【関連質問への回答】

地震後の設備健全性確認

<(4)震災時の津波調査> (No.4関連)

「女川原子力発電所における東北地方太平洋沖地震により発生した津波の調査結果および設備被害について」に対するご質問回答

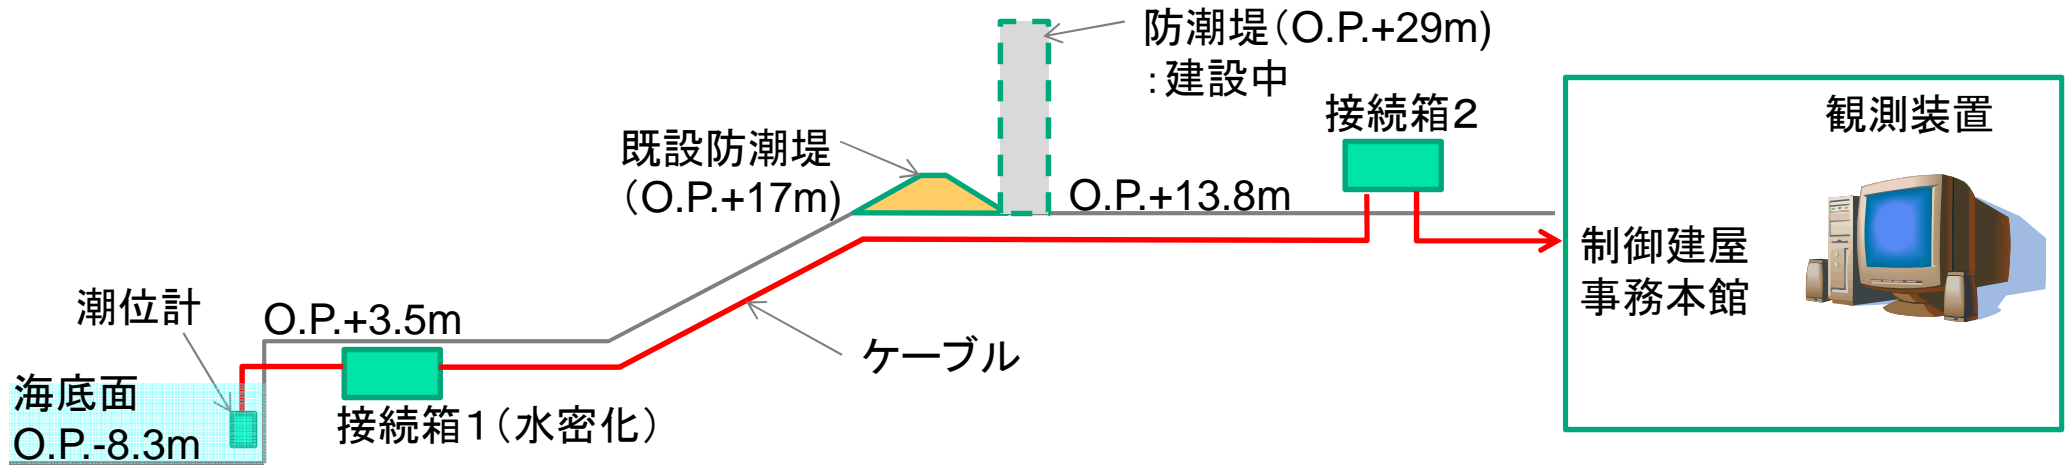
- 震災時に常時観測用潮位計が欠測した原因を踏まえ、どのように対策したか説明して欲しい。また、測定範囲は、防潮堤高さ(29m)まで測定できるか説明して欲しい。

欠測原因 : データ中継装置(接続箱)が津波により冠水し、使用不能となったこと。

対策 : 接続箱を水密化し、地中(マンホール内)へ設置。地中ケーブルで建屋へ接続。

また、測定範囲を以下のとおり拡大し、防潮堤高さ(O.P.+29m)以上まで計測可能とした。

潮位計	設置時期	方式	測定範囲 (※)	測定間隔
常時観測用 (改良前)	1号機建設時	水晶式 (有線テレメーター)	O.P. +5.0m ~ O.P. -5.0m	2秒
常時観測用 (改良後)	平成24年3月	同上	O.P. +42.5m ~ O.P. -7.5m	同上
バックアップ用 (改良前)	平成22年3月	圧力式 (メモリー)	O.P. +20.0m ~ O.P. -5.0m	60秒
バックアップ用 (改良後)	平成24年3月	同上	O.P. +92.5m ~ O.P. -7.5m	同上

検討概要

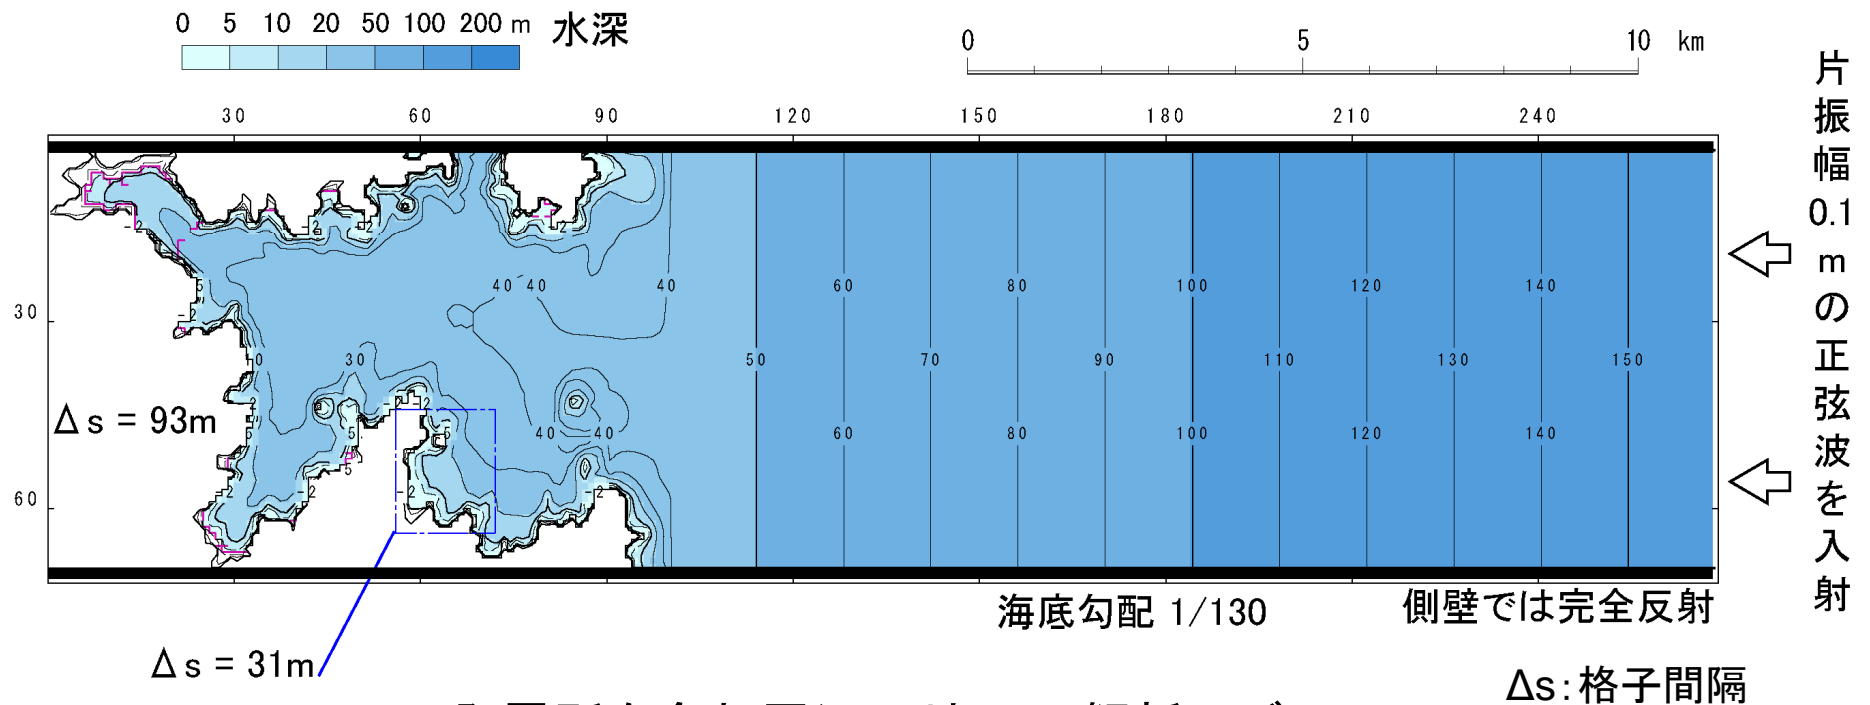
- 今回観測された津波の周期は50分前後で地形等の固有周期とは合致せずとあるが、実際に固有周期は何分であるのか示して欲しい。また、スペクトル解析において、短い成分で9分というのがあるが、これが固有周期とどういう対応なのかを解析していただきたい。

- ①発電所周辺の地形モデルを作成し、周期を1分刻みで変化させた正弦波を沖合いから入射波として作用させた数値シミュレーションを実施した。
- ②周期と各抽出点での水位増幅(卓越モード)の関係をグラフ化した。
- ③解析の結果、発電所を含む周辺地形の固有周期は、6分、10分、13分であり、発電所港湾の固有周期は4分であることを確認した。
- ④スペクトル解析から得られる約9分のピークは発電所敷地前面の湾形状を呈する地形の固有周期(10分)に対応したものと考えられる。

痕跡高の調査範囲・地点数(1/2)

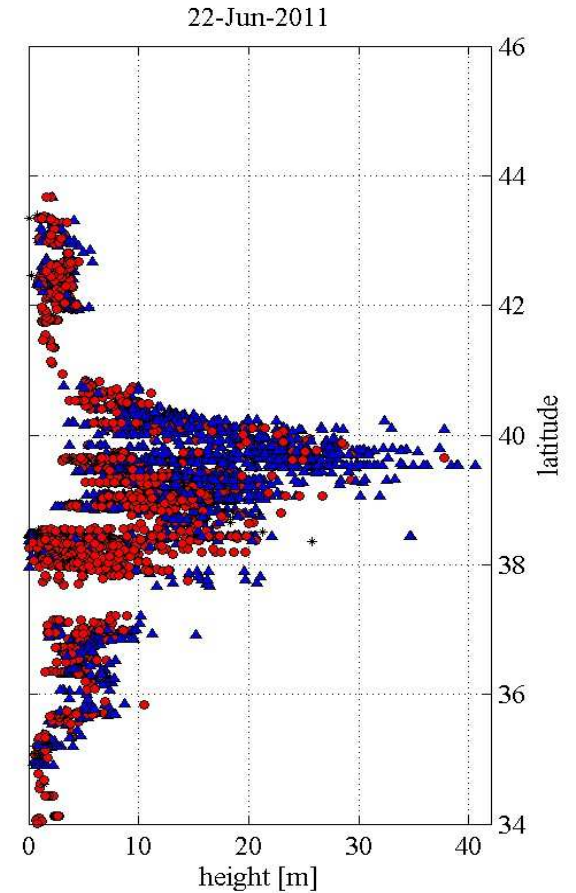
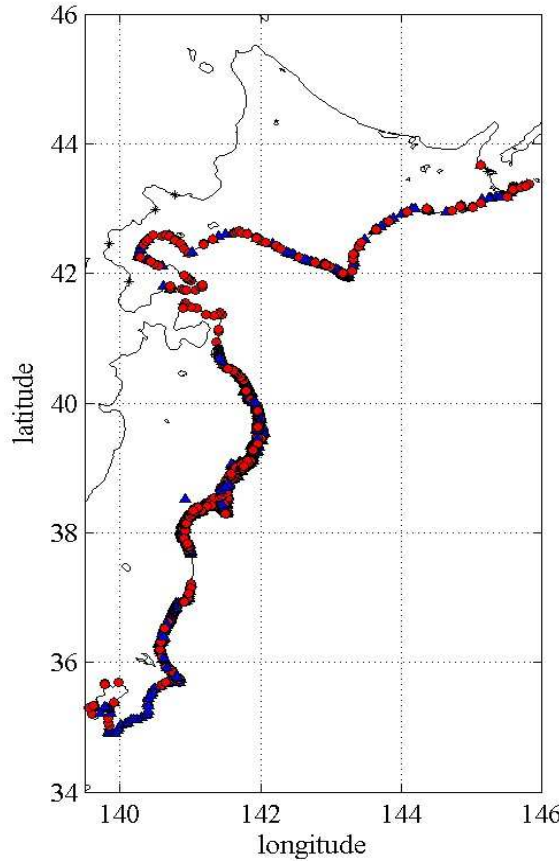
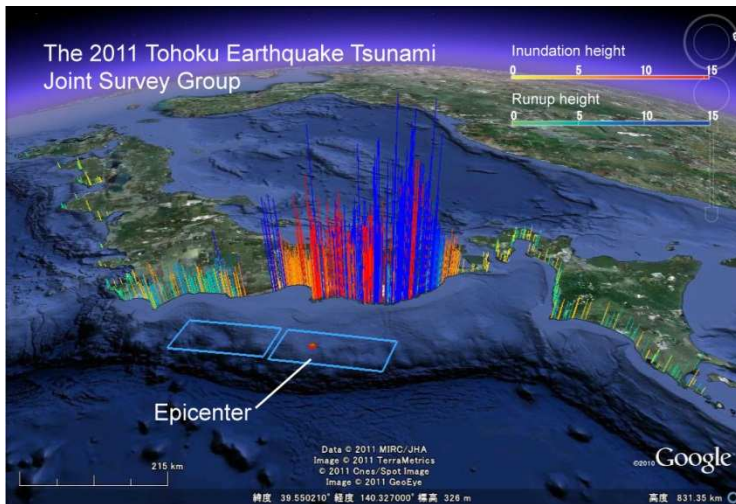
- 津波再現性解析の妥当性根拠としている痕跡高の調査範囲や地点数について具体的に示してほしい。

■ 女川原子力発電所敷地および宮城県牡鹿郡女川町尾浦から宮城県石巻市泊浜泊を対象に、痕跡調査(調査期間:平成23年3月26日~4月6日)を実施。

■ 海水により運搬された漂流物、建物に残った痕跡跡を、RTK-GPS法及び水準測量により浸水高あるいは遡上高を計測し、発電所敷地内で11地点、発電所敷地周辺で22地点のデータを取得。

(P16一部加筆)

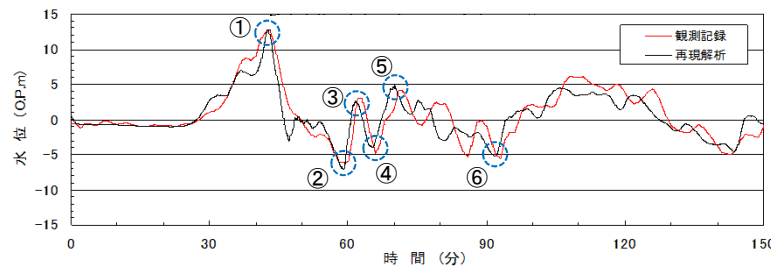
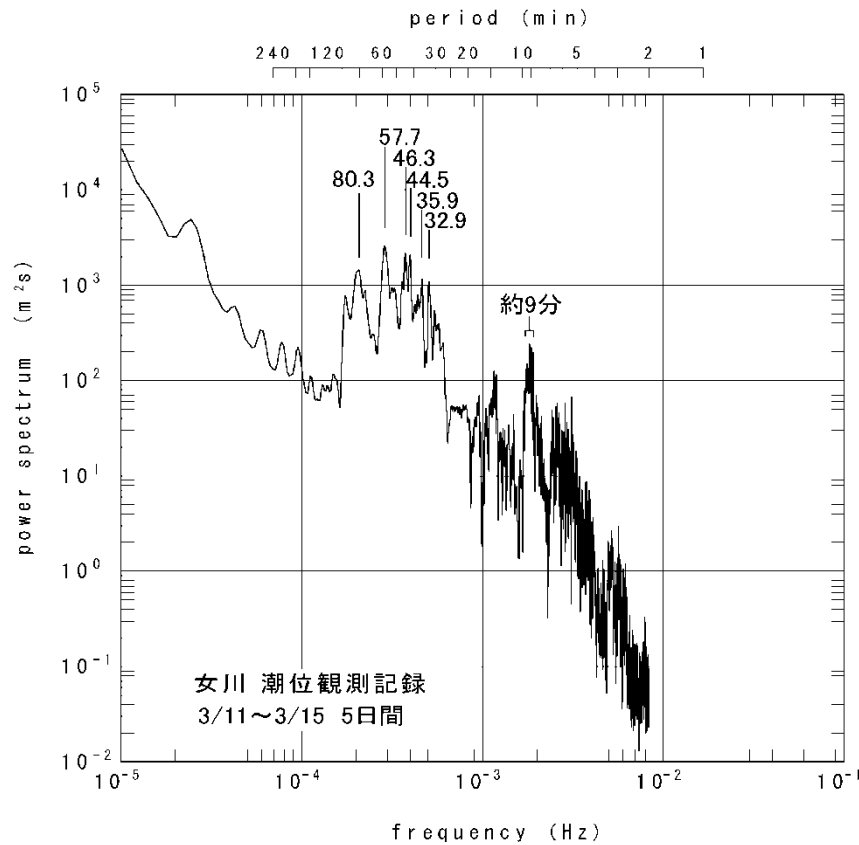
■資料3のP16の再現性について、時間領域の波形だけではなく、周波数領域での再現性を示すこと。
